改善箇所説明図

【基準不適合箇所】

パワーモジュール断面図

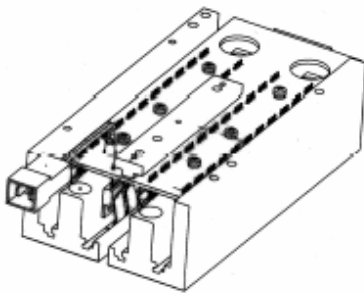
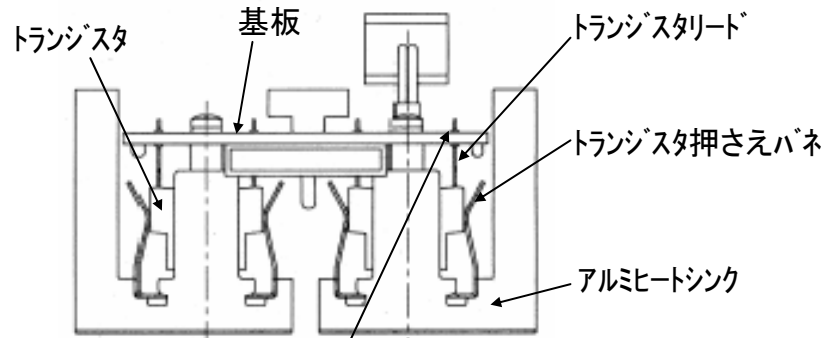
基準不適合箇所: トランジスタのリードハンダ部溶損

車両走行制御コントローラにおいて、パワーモジュールのトランジスタの放熱性が不足しているため、トランジスタから発生する熱により高温になるものがある。そのため、そのまま使用を続けると、トランジスタに過大電流が流れて破損し、走行不能になるおそれがある。

- ①当該コントローラを対策品と交換する。
- ②当該コントローラ内パワーモジュールを対策品と交換する。

対策後識別：作業が終了したら、コントローラ右側面に白ペンキでマーキングする。
